2. PLANÄNDERUNG - ERLÄUTERUNGSBERICHT

NEUBAU DER 380-KV-HÖCHSTSPANNUNGSFREILEITUNG

UMSPANNANLAGE OBERZIER – PUNKT BLATZHEIM,

BAULEITNUMMER 4236

Abbildung 1: Mastverschiebung Nr. 1014 der Bl. 4100

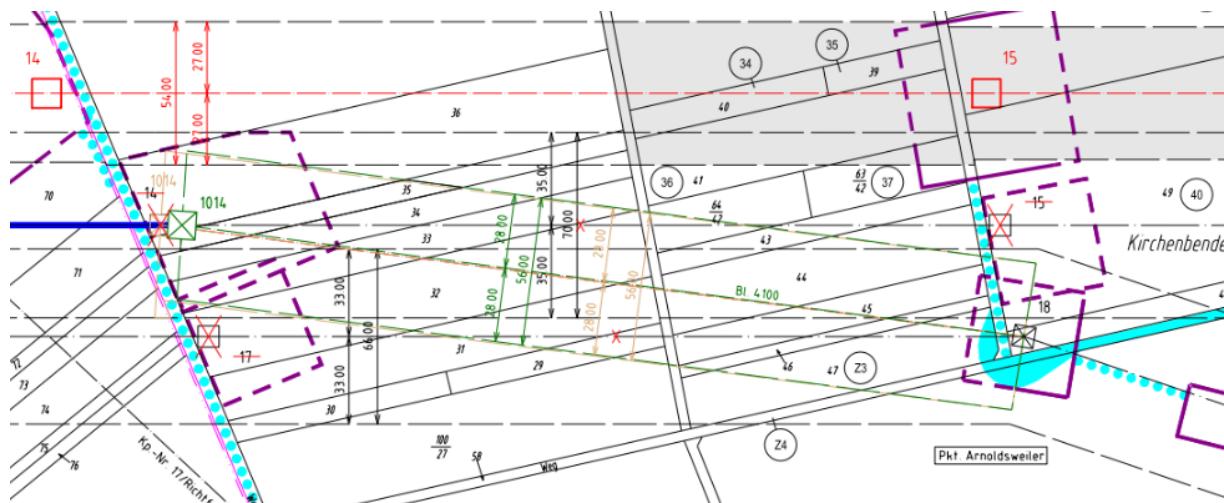
Der Maststandort Nr. 1014 soll innerhalb der Trassenachse der Bl. 4100 auf dem schon bislang dafür vorgesehenen Grundstück um 8 Meter in Richtung Südosten in die Nähe des Masten Nr. 15 der Bl. 4100, verschoben werden. Diese Verschiebung in Längsrichtung der Trassenachse

geht nicht mit einer Änderung des Masttyps einher. Eine Änderung des Fundaments liegt ebenfalls nicht vor. Die Verschiebung erfordert eine geringfügige Anpassung des Schutzstreifens, jedoch keine Veränderung der Schutzstreifenbreite (siehe Abb. 1). Durch die leichte Verschwenkung im Spannfeld zwischen Mast Nr. 1014 der Bl. 4100 und Mast Nr. 18 der Bl. 4527 entstehen keine neuen privaten Betroffenheiten, vielmehr sind sogar zwei Eigentümer in einem geringeren Maße betroffen. Allerdings ändert sich der Umfang der jeweiligen Betroffenheiten um einige Quadratmeter (siehe Leitungsrechtsregister). Die Eigentümergruppen sind vorab informiert über die Planänderungen informiert worden. Die temporäre Arbeits- und Gerüstfläche für den Neubaumast Nr. 1014 (Flurstücke 33, 34, 35 und 36 Flur 7, Gemarkung Arnoldseiler) muss nicht angepasst werden und die geplante Zuwegung kann beibehalten werden.

Abbildung 2: Darstellung im Landschaftspflegerischen Begleitplan vorher und nachher.

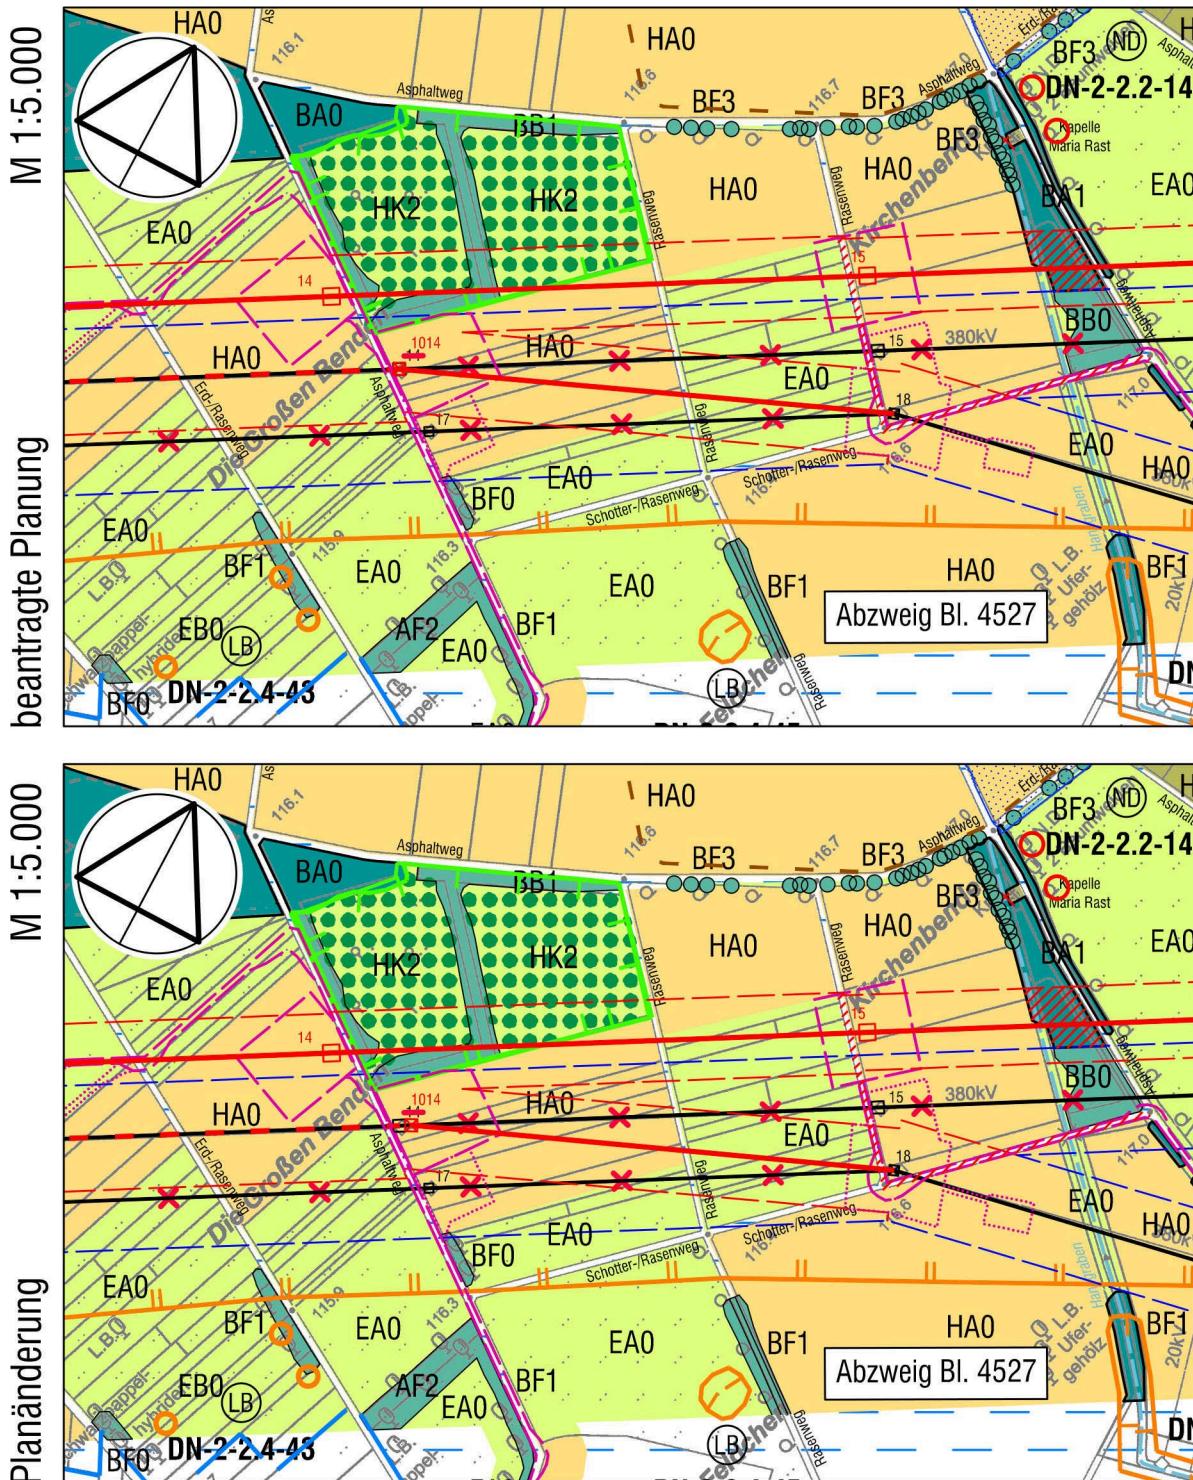
Der beantragte Mast Nr. 1014 der geplanten 380-kV-Höchstspannungsfreileitung Umspannanlage Oberzier – Punkt Blatzheim, Bl. 4236, soll auf einer intensiv landwirtschaftlich genutzten Fläche unmittelbar neben einem westlich vorbeiführenden asphaltierten, landwirtschaftlichen Weg errichtet werden. Die Planung sah einen Ersatzneubau Punkt-auf-Punkt auf dem vorhandenen Mast Nr. 14 der 110-/380-kV-Höchstspannungsfreileitung Oberzier - Kierdorf, Bl. 4100 vor. Im Rahmen der 2. Planänderung wird eine Verschiebung des Maststandortes in der Leitungsachse um ca. 8 m in östlicher Richtung beantragt, so dass der Mast in einem größeren Abstand zum Weg gegründet wird.

Durch die Verschiebung des Mastes Nr. 1014 um 8 m in östlicher Richtung ergeben sich keine zusätzlichen Eingriffe in den Naturhaushalt, da qualitativ und quantitativ gleiche Biotope vom Mast (Acker) und den um wenige Meter verschobenen Schutzstreifen (Acker und Grünland) beansprucht werden. Für die Gründung des beantragten wie auch des verschobenen Mastes ist keine Wasserhaltung erforderlich, da auf Basis der vorliegenden Baugrunduntersuchungen
